Projet : Réfection de toiture et Réfection du tunnel et remplissage sous-sol,
Ailes R & N, Hôpital Saint-Sacrement, CHU de Québec
Numéro : ON.18.941
Date : 11 juillet 2018

ADDENDA A-01

LE PRÉSENT ADDENDA A POUR BUT DE CORRIGER, COMPLÉTER ET PRÉCISER LES PLANS ET DEVIS EN ARCHITECTURE. Cet addenda fait partie intégrante des documents d'appel d'offres concernant le projet mentionné ci-dessus.

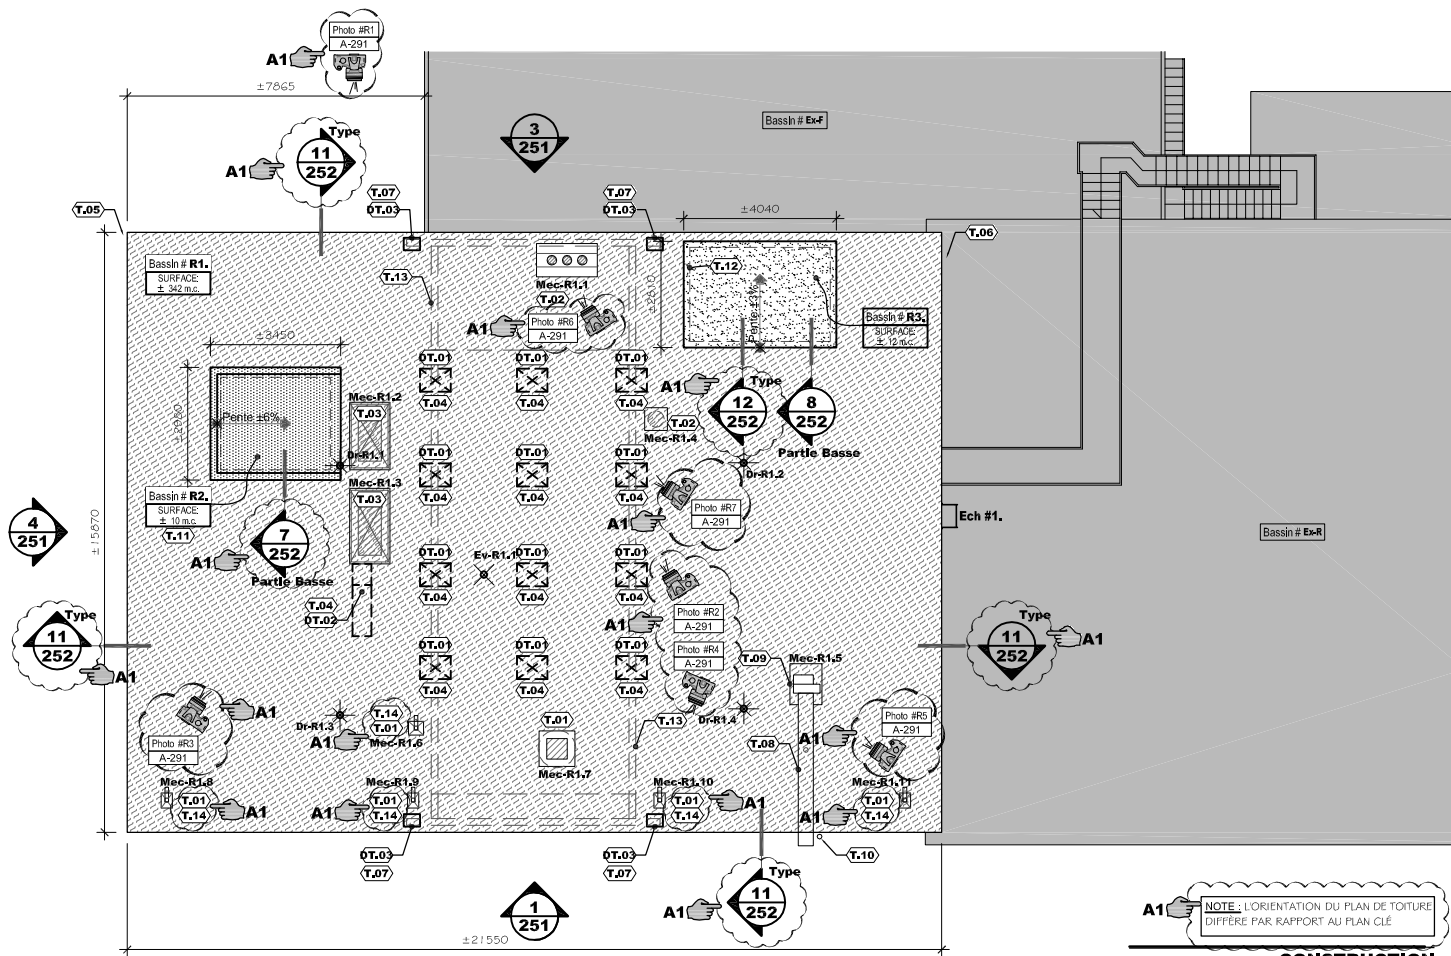
- .1 **Liste des dessins : modifier** la liste des dessins en architecture tel qu'indiqué à l'extrait à la feuille 1 ci-jointe.

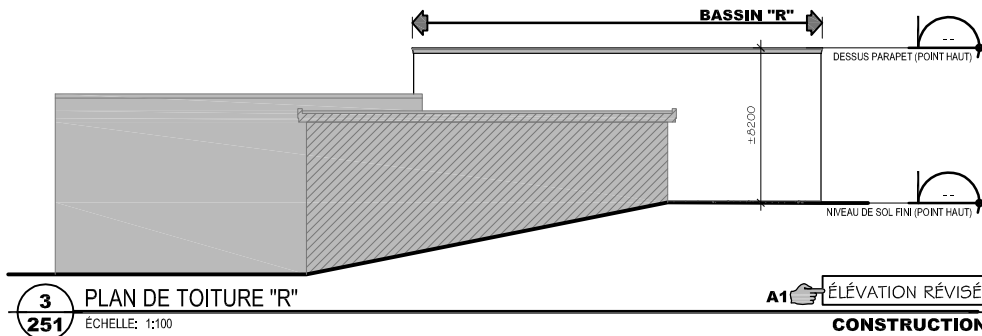
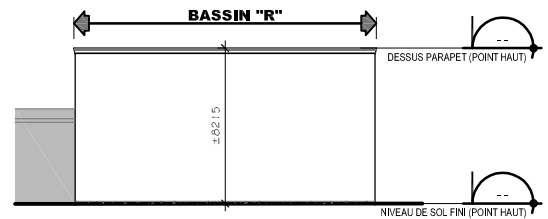
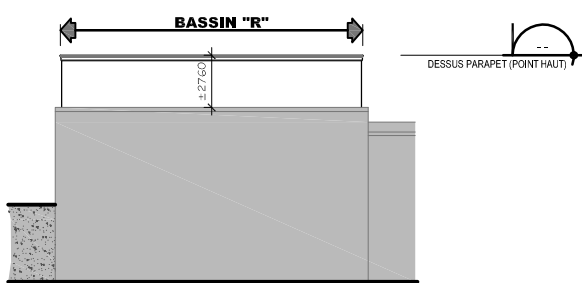
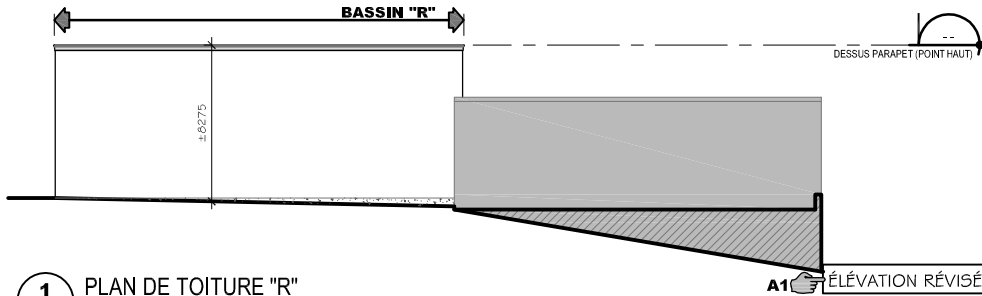
.1 Plan de toiture « R » :

.2 **Ajouter** les références photos tel qu'indiqué à l'extrait à la feuille 3 ci-jointe

.3 **Ajouter** la note particulière T.14 suivante :

T.14 MODIFIER LE SOLIN DE CUIVRE DU COL DE CYGNE EXISTANT.

ÉLÉVATION DES FAÇADES "R"

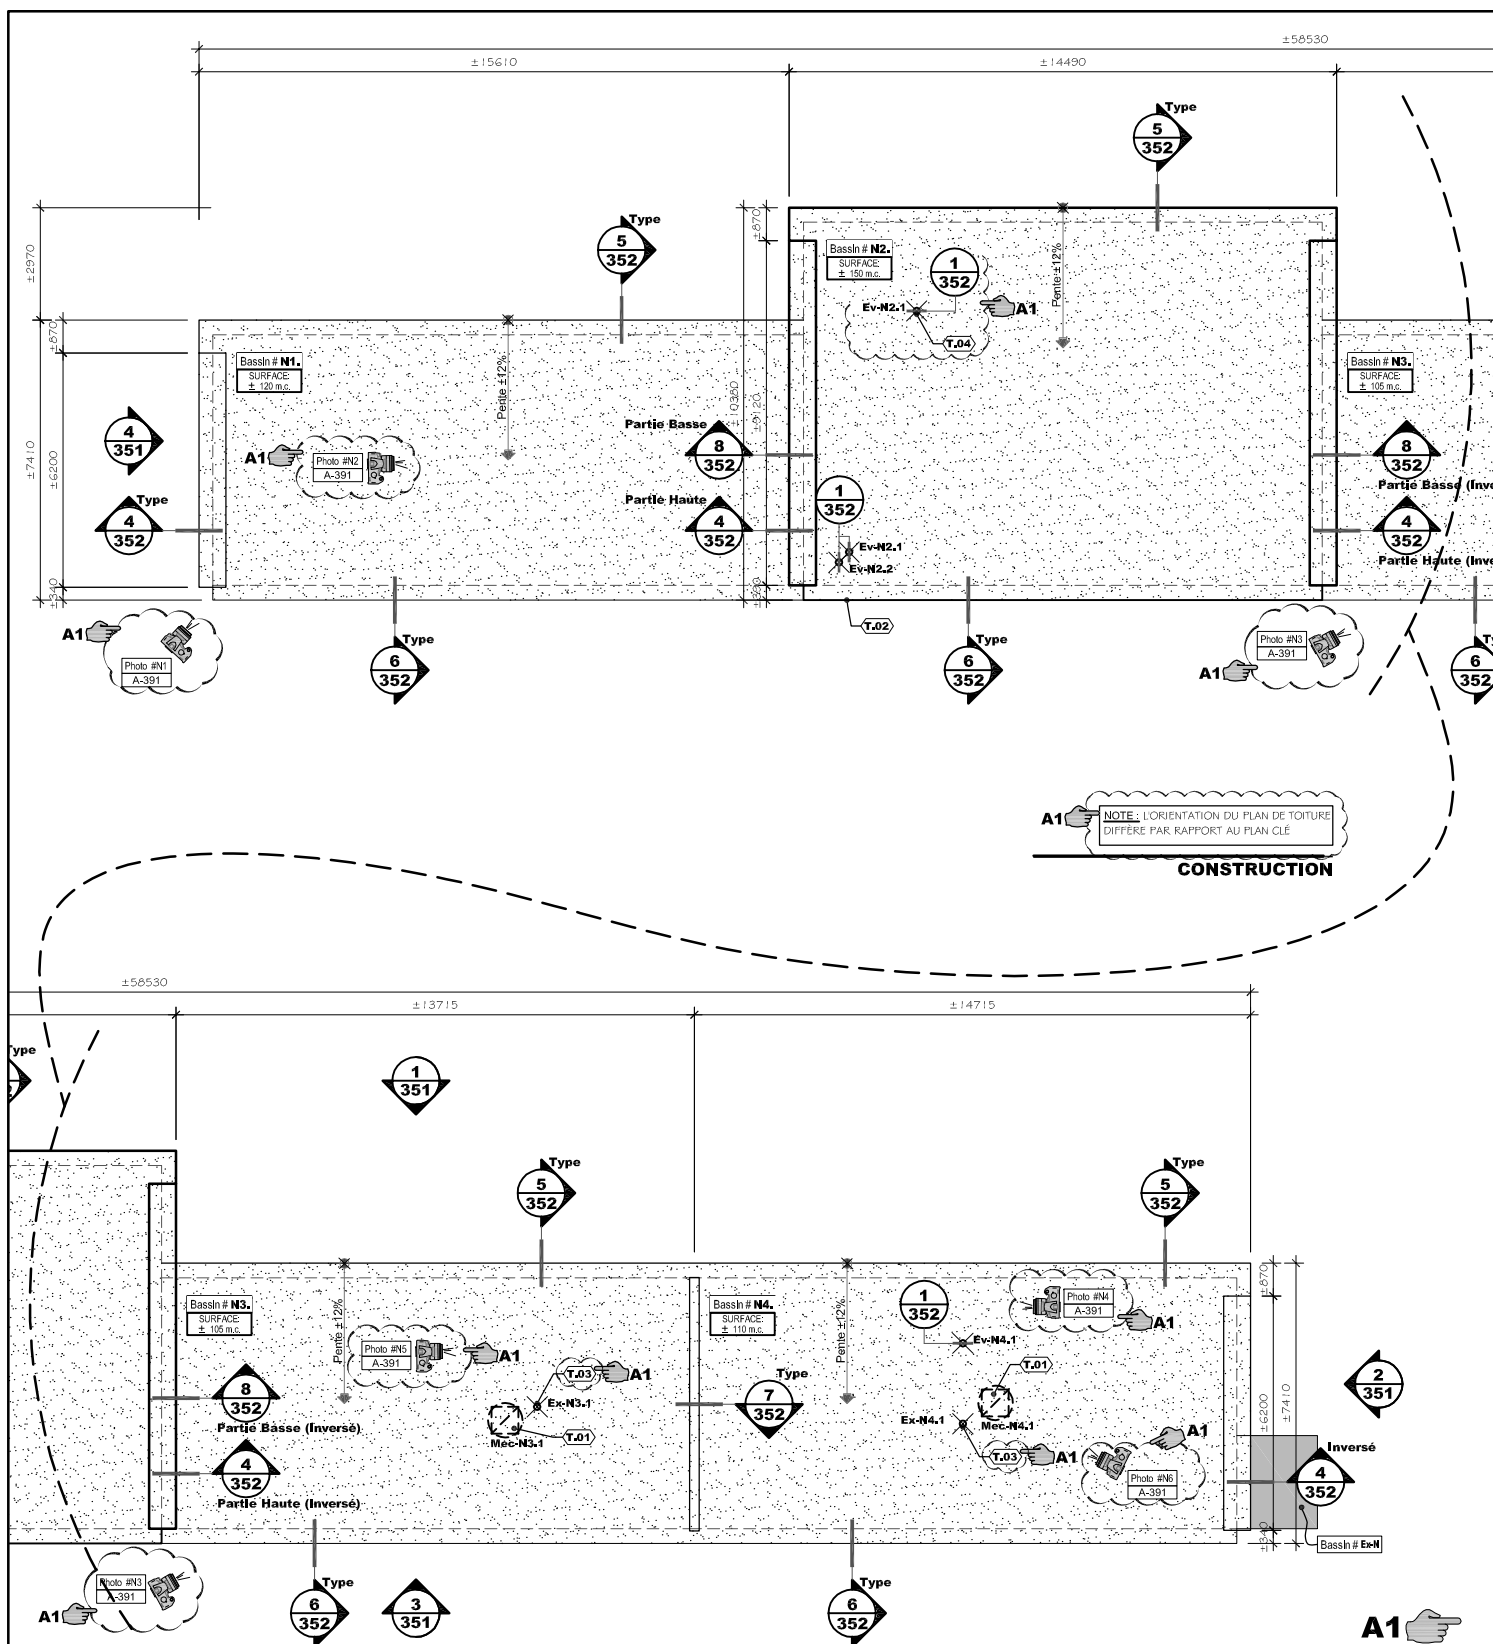
.2 **Détail 1 : 1, 2, 3 et 4 : corriger** les hauteurs des élévations tel qu'indiqué à l'extrait à la feuille 4 ci-jointe.

PLAN TOITURE "N"

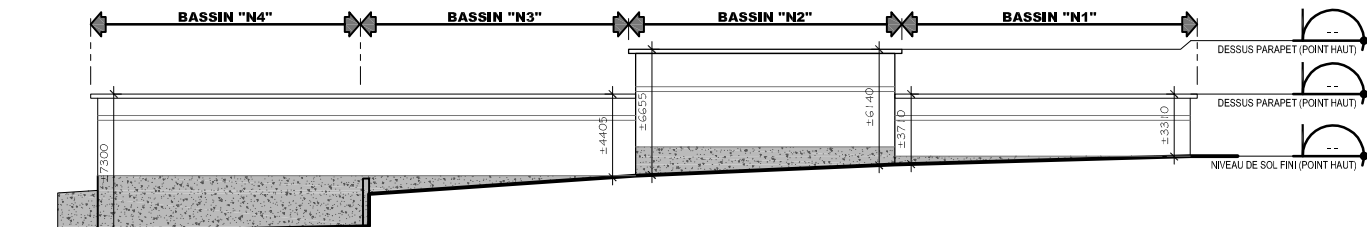
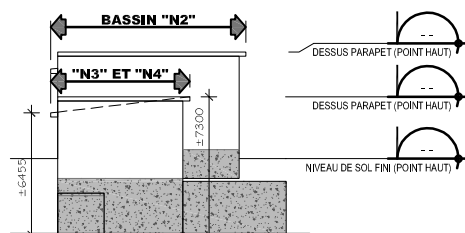
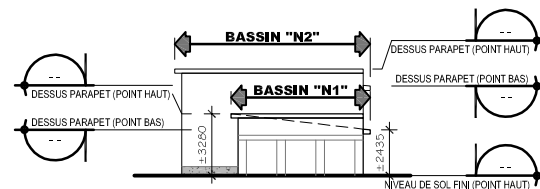
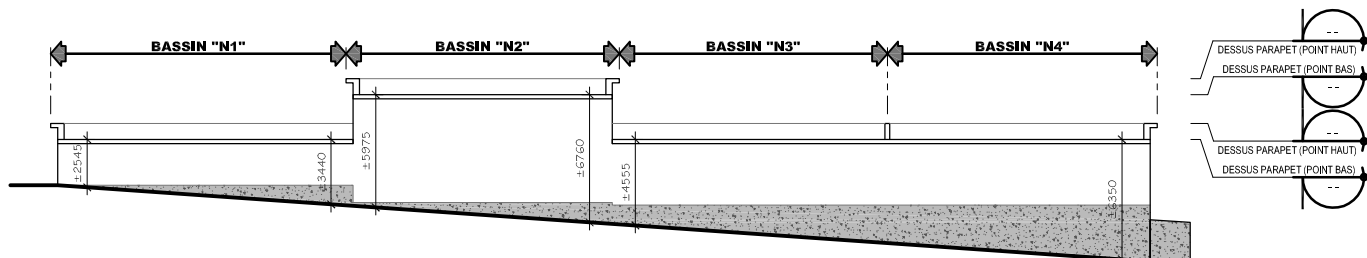
- .1 **Plan de toiture « N » :**

- .2 **Ajouter** les références photos tel qu'indiqué à l'extrait à la feuille 5 ci-jointe

- .5 **Ajouter** un nouvel évent à l'emplacement indiqué à l'extrait à la feuille 5 ci-jointe.

ÉLEVATION DES FAÇADES "N"

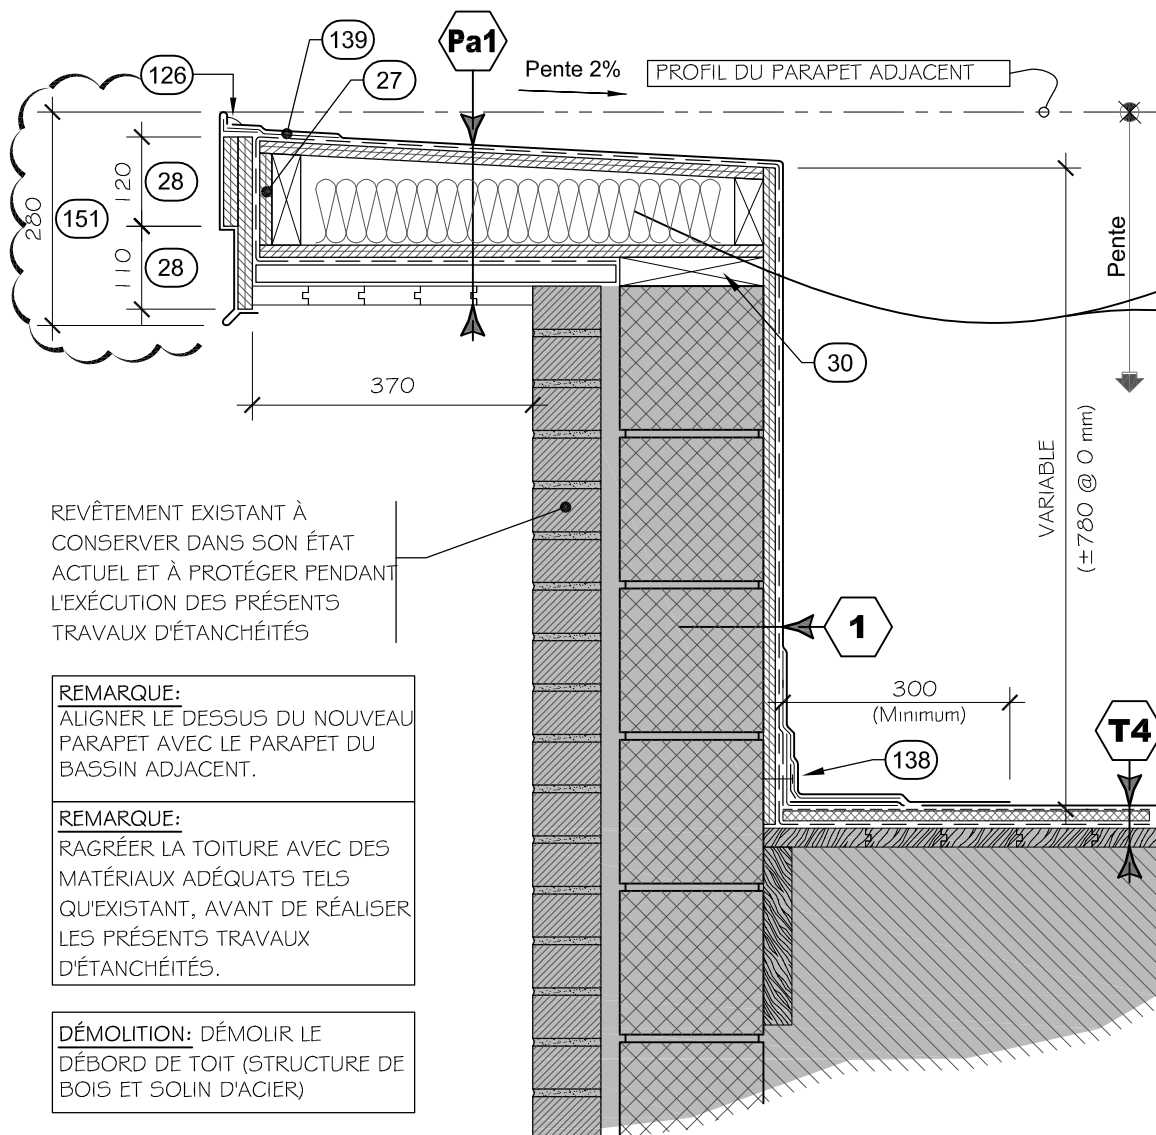
- .2 **Détail 1 : 1, 2, 3 et 4 : corriger** les hauteurs des élévations tel qu'indiqué à l'extrait à la feuille 6 ci-jointe.

DÉTAIL TYPE PARAPET

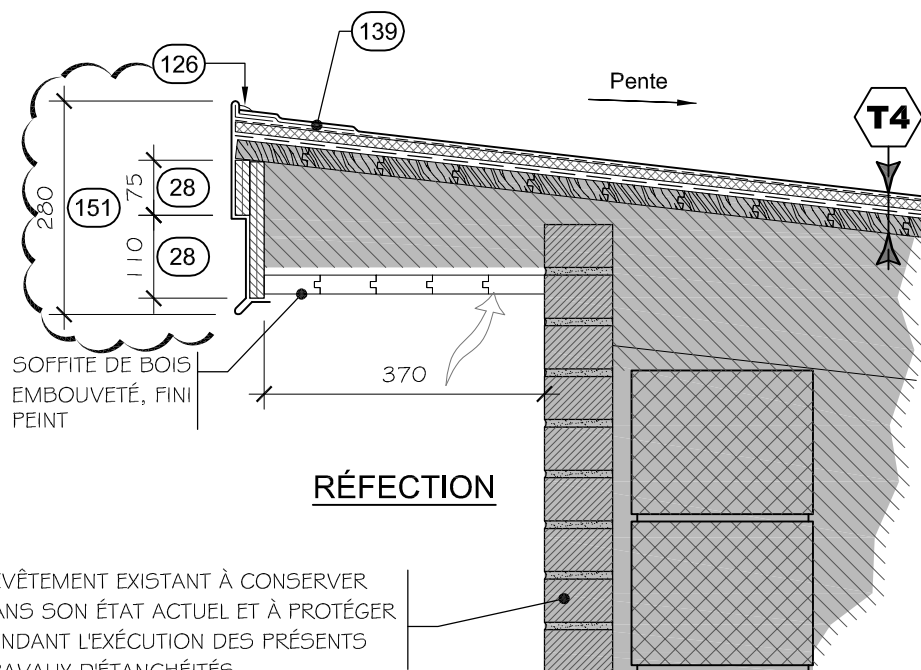
.3 **Modifier** les détails 4, 5 et 6 tel qu'indiqué aux extraits sur les feuilles 7, 8 et 9 ci-jointes
– prévoir un solin en acier émaillé sur toute la hauteur du nouveau fascia.

PLAN NIVEAU 1

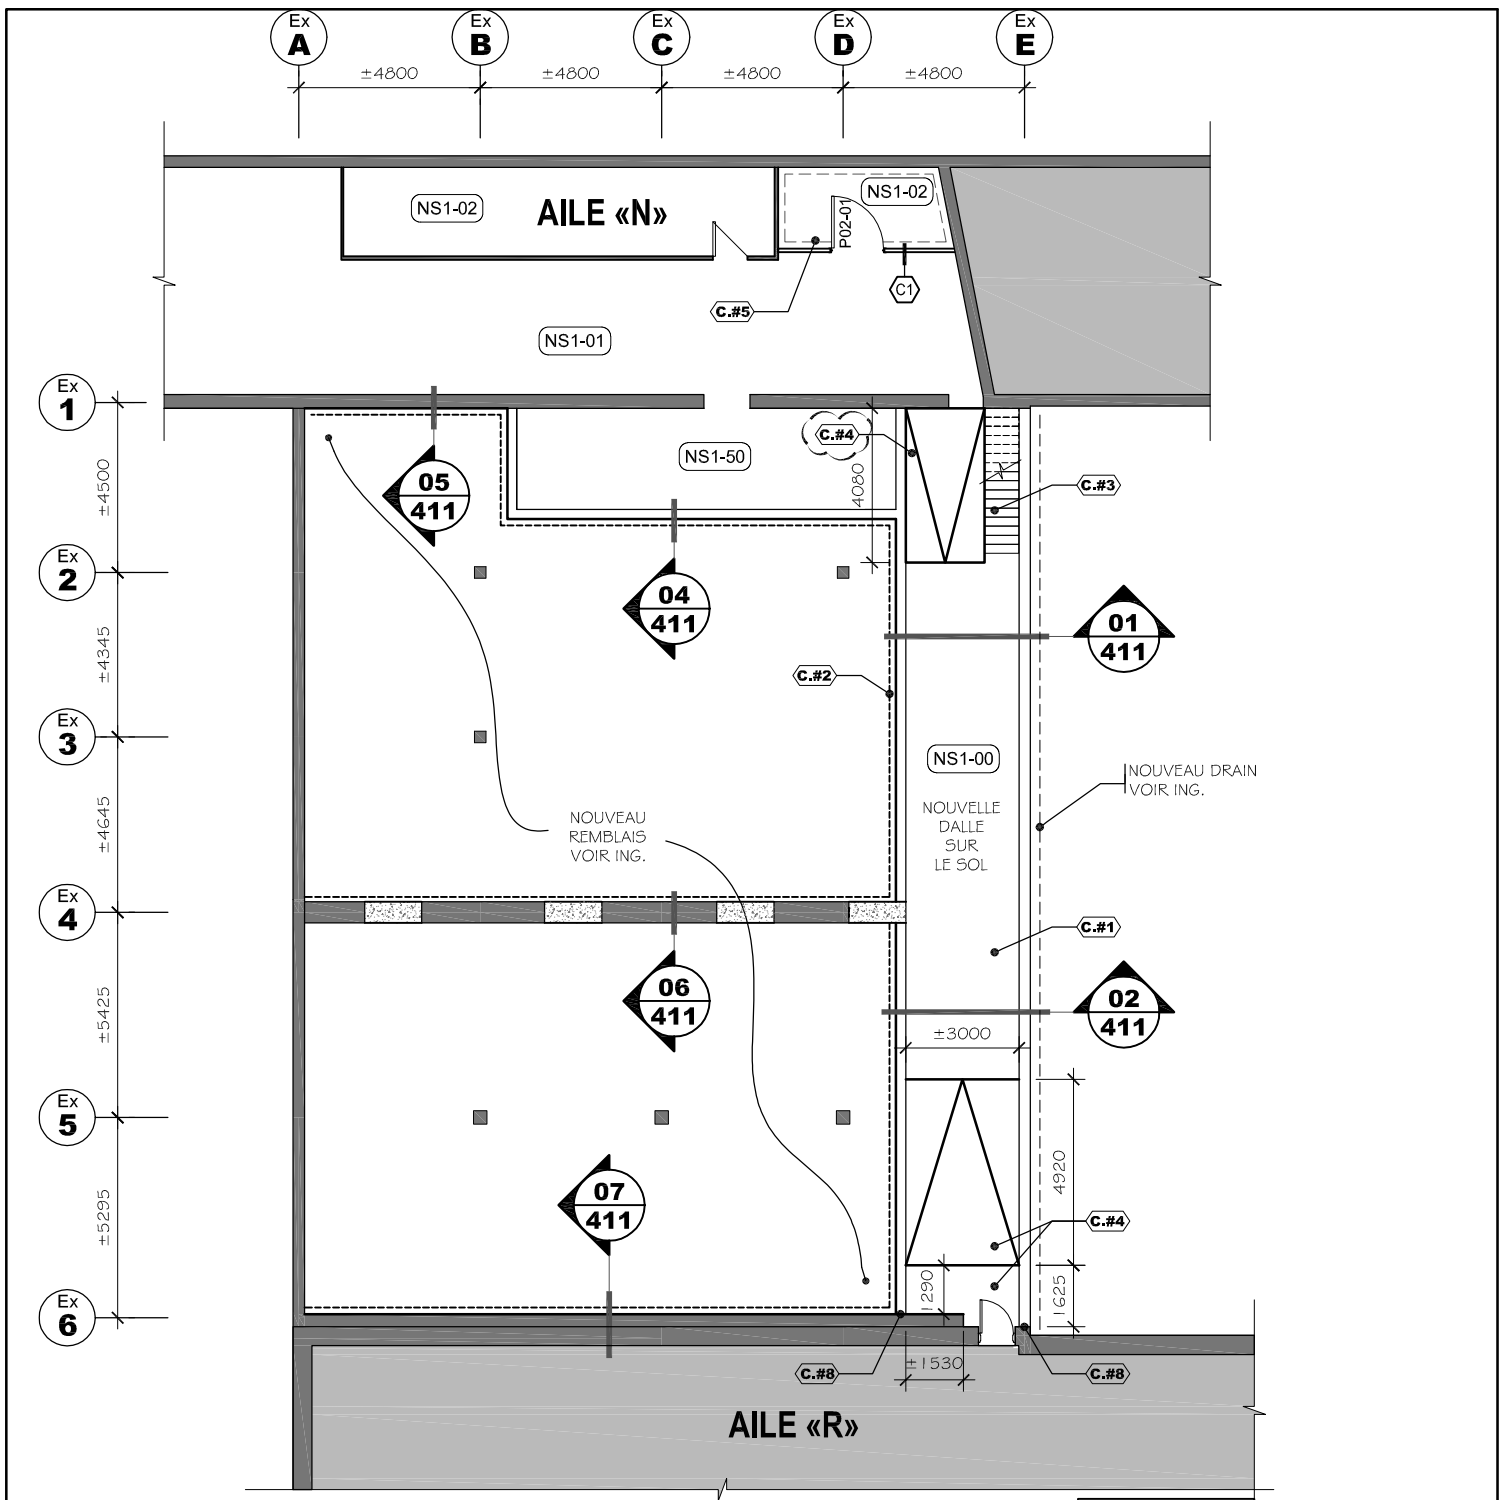
.1 **Ajouter** l'emplacement des puits de mécanique; voir l'extrait à la feuille 10 ci-jointe.

.2 **Ajouter** l'emplacement des pilastres; voir l'extrait à la feuille 10 ci-jointe.

PLAN NIVEAU 0

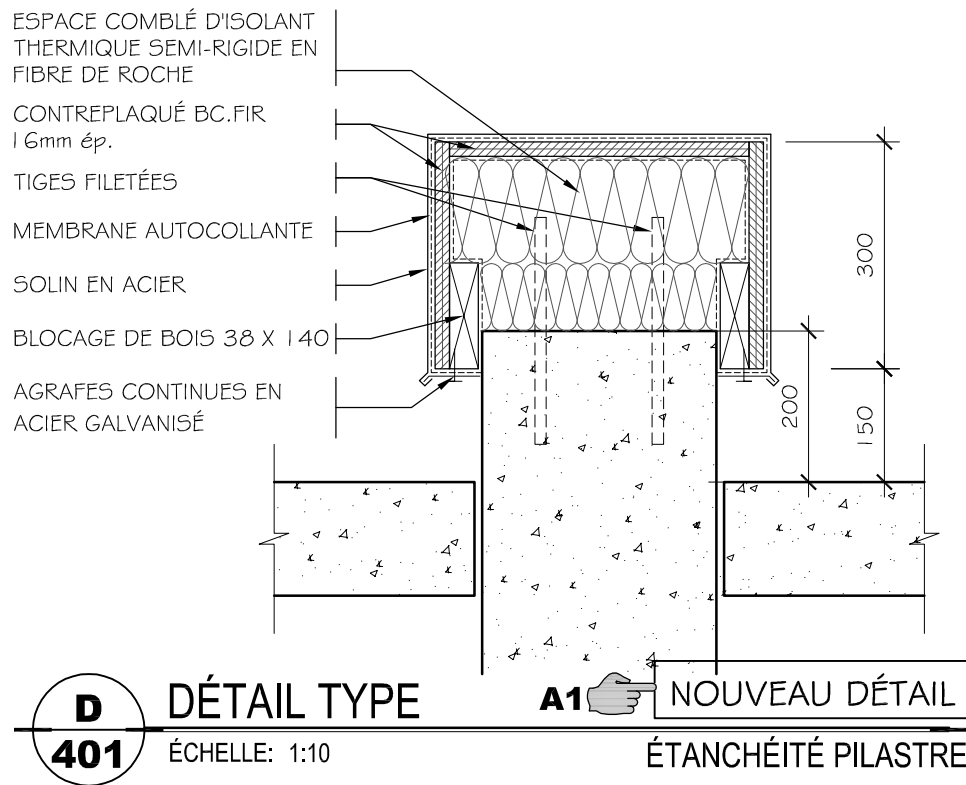
.3 **Ajouter** le joint de dilatation à l'axe 6 tel qu'indiqué à l'extrait à la feuille 11 ci-jointe.

.4 **Plan 3 : Ajouter** une nouvelle rampe à l'axe 1; voir l'extrait à la feuille 11 ci-jointe.
